製品仕様変更のご案内

○対象製品 コンタクトプローブ (PTP-2L シリーズ)

コンタクトプローブ PTP2Lシリーズ リニューアルに伴う仕様変更について

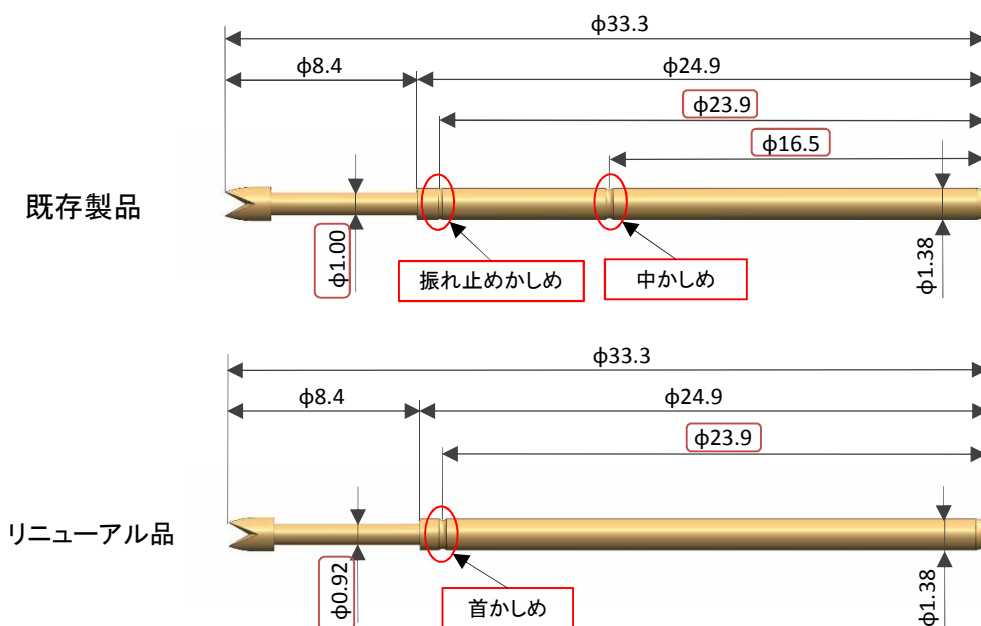
・識別の為、暫定的に新仕様の包装には「・」が付いています。

「・」があるのは、
新仕様品です

リニューアル品の変更内容

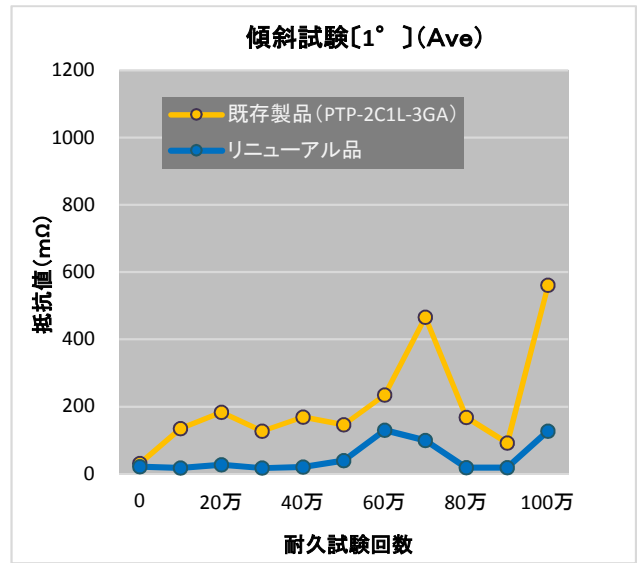
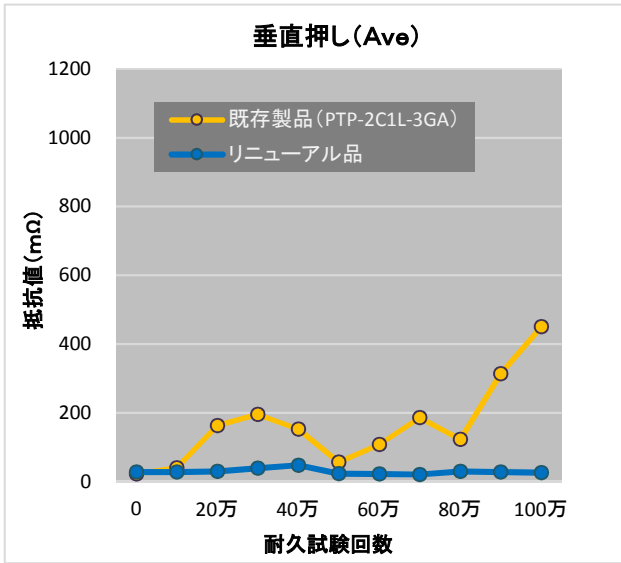
- ①かしめ位置の変更(中かしめ+振れ止めかしめ ⇒ 首かしめ)
- ②プランジャ首部外径

※赤枠部分が変更箇所です。その他寸法に変更はございません。

※材質・めっきに変更はございません。

電気抵抗値データ (PTP-2L)

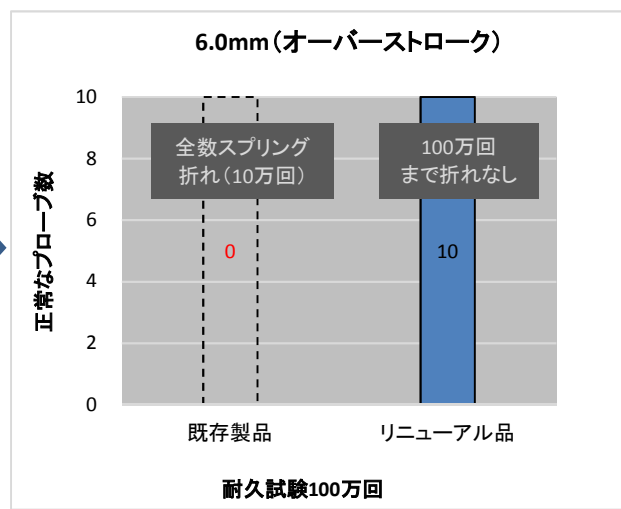
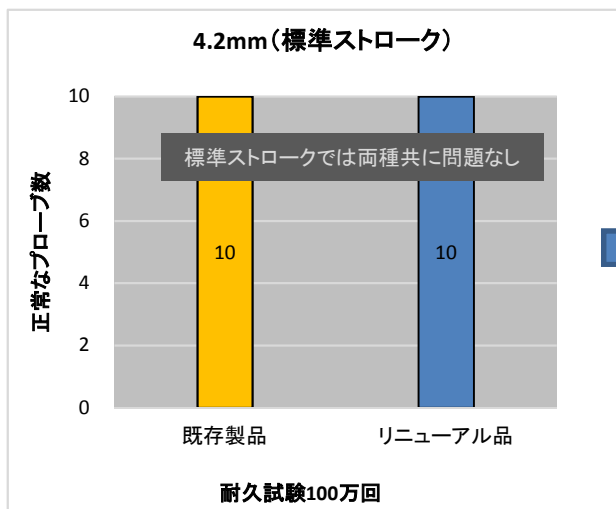
接触面	はんだ面 (試験及び測定時)
ストローク量	4.2mm[標準ストローク] (試験及び測定時)
耐久試験回数	100万回 (10万回毎にデータ取得)
